Høring af udkast til bekendtgørelse for en energipark ved Rodhøj i Rebild Kommune med tilhørende miljøvurdering

Bemærkninger til udkast til bekendtgørelse for en energipark ved Rodhøj i Rebild Kommune, ID 507 Rodhøj

Høringssvar - Rodhøj Energipark

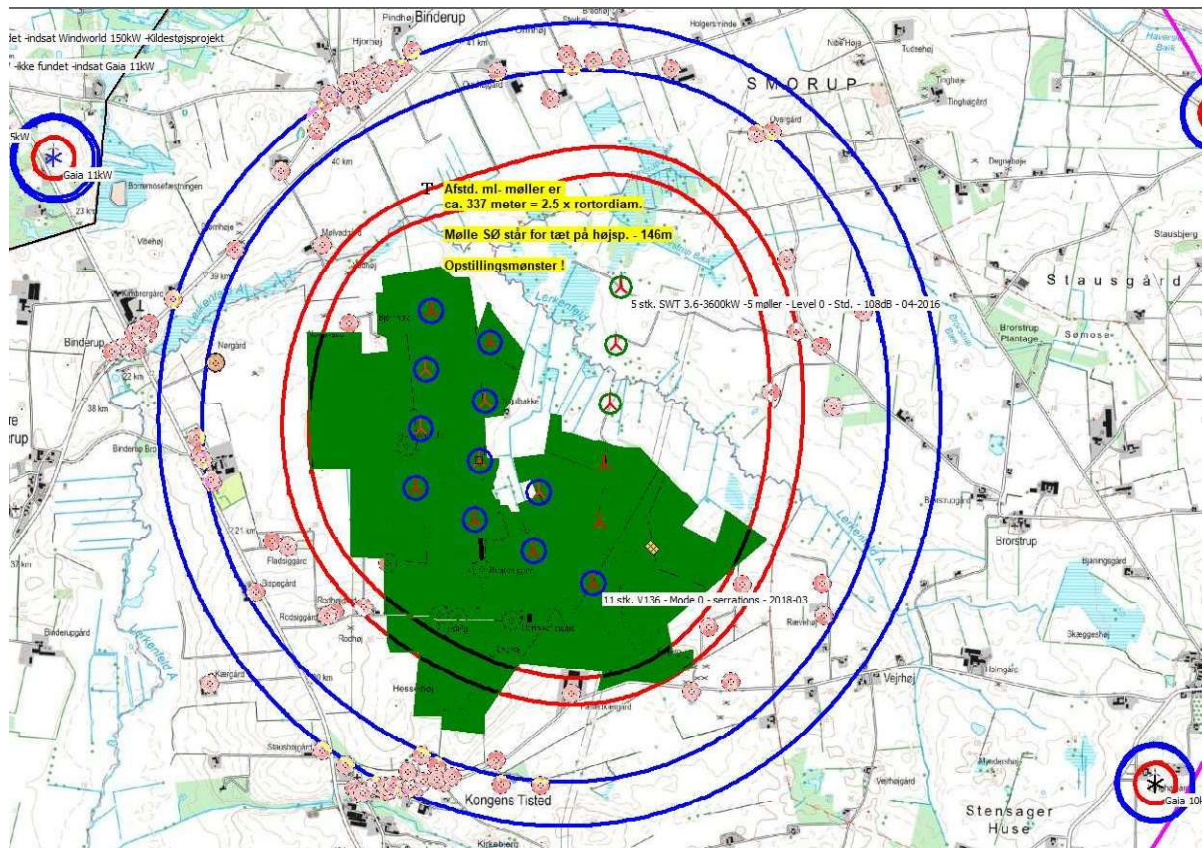
TOWIIs eksisterende vindmøller overholder gældende støjkrav, men akkumuleret med støjen fra de eventuelt nye vindmøller vil støjubredelsen overskride støjgrænsen i støjbekendtgørelsen (bek. Nr. 995 af 26.08.2024) for mange beboelser i området og formentlig også de nærmeste bysamfund som Binderup og Kongens Tisted. Vi kan ikke genkende miljøvurderingens konklusion om, at vindmøllestøjens påvirkning vil være uvæsentlig. I den forbindelse er det vores opfattelse at miljøvurderingen er utilstrækkelig, og idet der ikke er nogen konkrete beregninger, kan vi heller ikke se, at støjen fra de eksisterende vindmøller er indregnet.

TOWIIs beregninger viser støjubredelsen markeret med de to forskellige grænser her:

Ovenstående beregning viser betydelige støjudfordringer for det kommende projekt. Der tages ikke højde for eventuel støj fra solcelletransformatoren, som risikerer at forværre støjen, idet den dog ikke har indflydelse på støjgrænsen i støjebekendtgørelsen for vindmøller.

TOWII har rakt ud til projektudvikleren i forhold til at aftale en eventuel nedregulering af de eksisterende vindmøller således, at støjkravene kan overholdes, men det er ikke på nuværende tidspunkt lykkedes at få en aftale på plads. En sådan aftale er en forudsætning for at nye vindmøller lovligt kan opføres.

Bilag 1 - Parktab

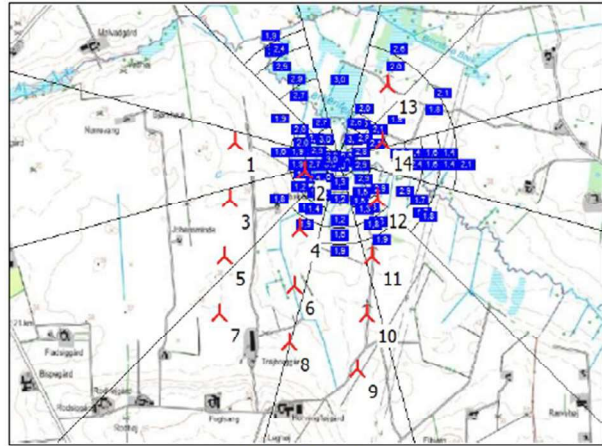
De planlagte vindmøller placeres så tæt på de eksisterende 5 vindmøller, at de eksisterende vindmøller vil opnå et betydeligt produktionstab grundet parkeffekt/turbulens i vinden. Dette tab udgør omkring 2 GWh per vindmølle årligt, hvilket de eksisterende ejere bør kompenseres for, da det er et kendt tab for projektudvikleren. Vi har vedlagt et ark, der viser beregningen i bilag 1: Parktab.

Afsnit 11.3.1 side 78:

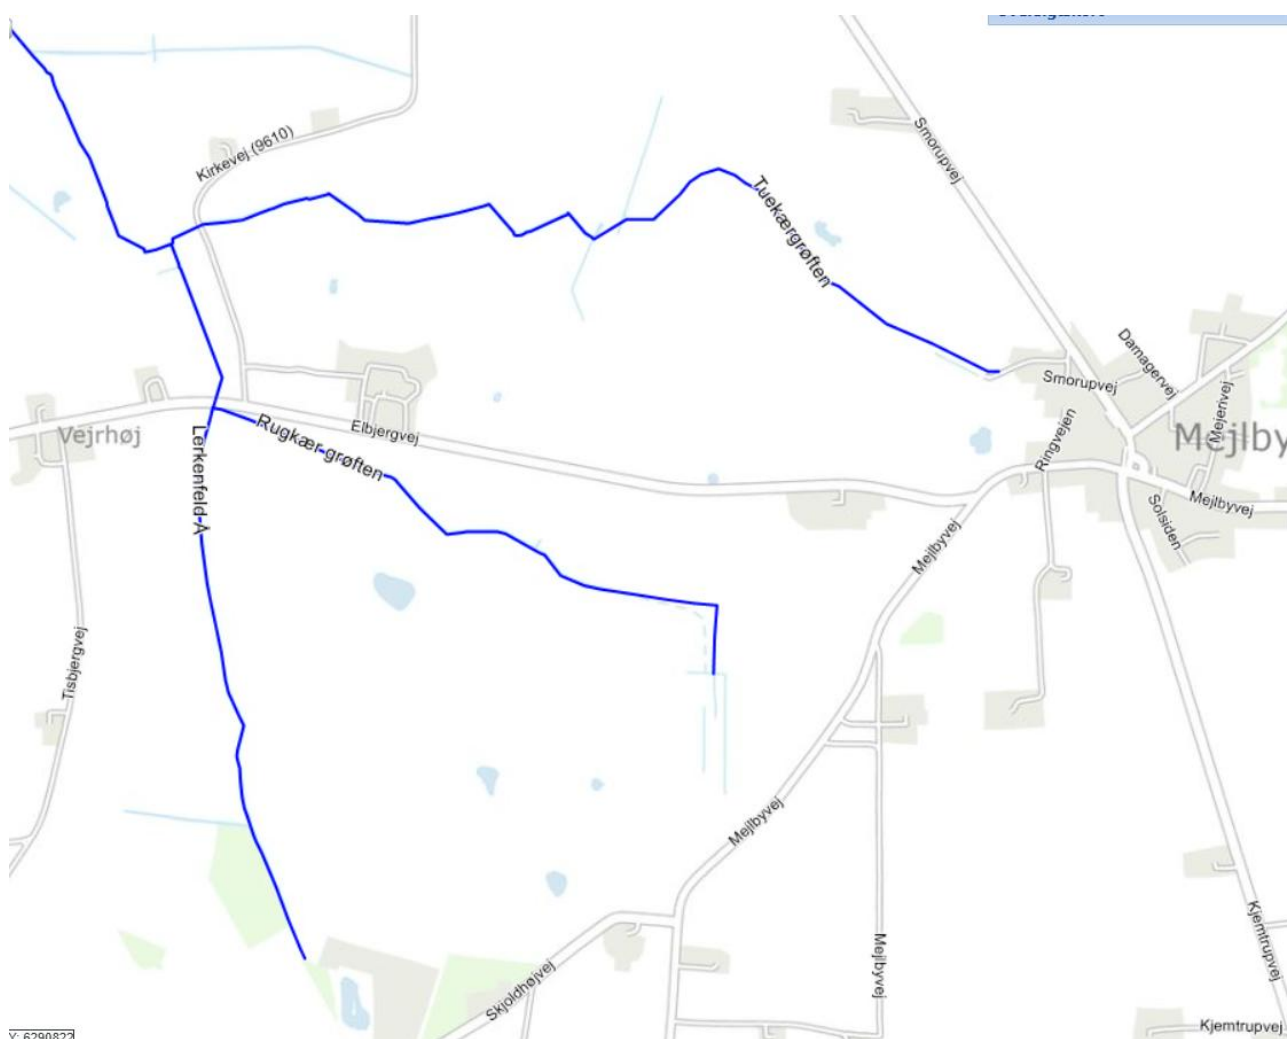
Vandløb o7346 er Skjulbakke bæk, tilløb til Lerkenfeld å.

Vandløb 07327 er starten af Lerkenfeld å med to tilløb hhv. tuekærgrøften og rugkærgrøften. Se kort nedenfor.
